MINUTA COMENTARIOS Y OBSERVACIONES

REUNIÓN N°2 2021 CONSEJO CONSULTIVO NACIONAL MMA

Tema I. Anteproyecto del Plan de Descontaminación por clorofila "a", transparencia Y fósforo disuelto, para la cuenca del Lago Villarrica

Tema II. Anteproyecto de la revisión del Decreto Supremo N°90, de 2000

9. Rol de los modelos conceptuales y cuantitativos

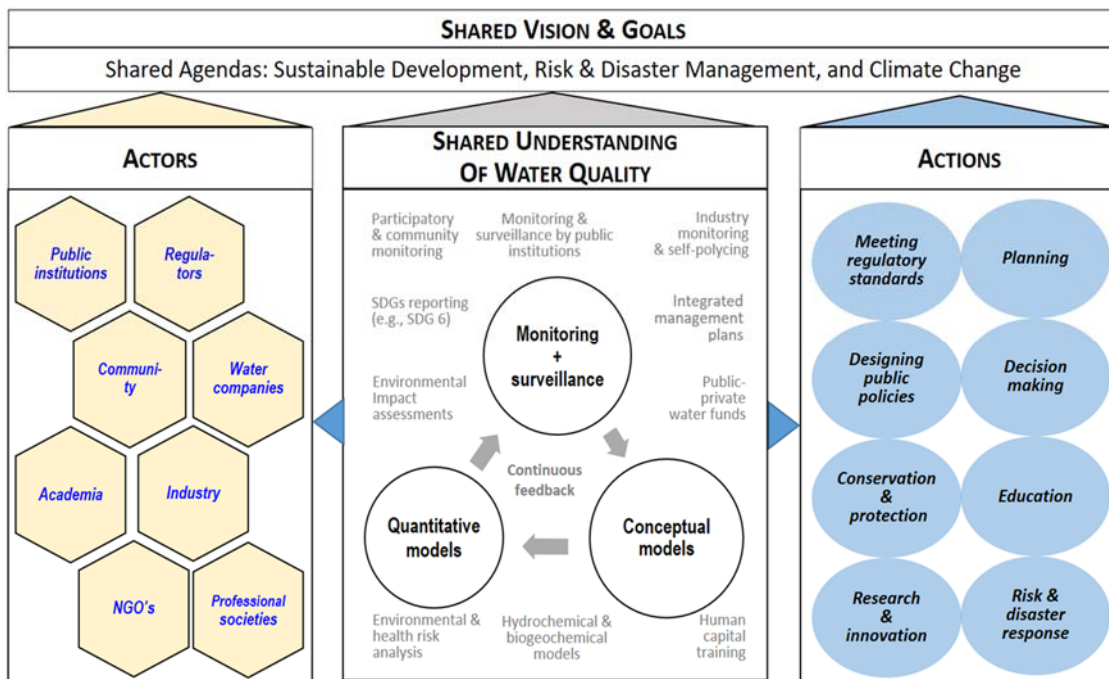
- 9.1. Por la naturaleza compleja del sistema en estudio, el anteproyecto contempla el uso de modelos conceptuales y cuantitativos. Estos modelos buscan aportar antecedentes científico-técnicos obetivos para lograr una mejor comprensión de los factores que regulan el comportamiento hidroquímico del sistema, el efecto de las presiones, y de las medidas de control que se adoptaron, o podrían adoptarse. Se considera muy pertinente y relevante el uso de este tipo de modelos.

- 9.2. Se sugiere aprovechar estos modelos como herramienta de enseñanza y aprendizaje continuo, involucrando a la comunidad y sus organizaciones. De esta forma, se puede propender hacia una comprensión compartida del sistema, que sin duda facilitará la generación de agendas compartidas. Esta no es una tarea sencilla y debería ser considerada explícitamente como parte del plan de
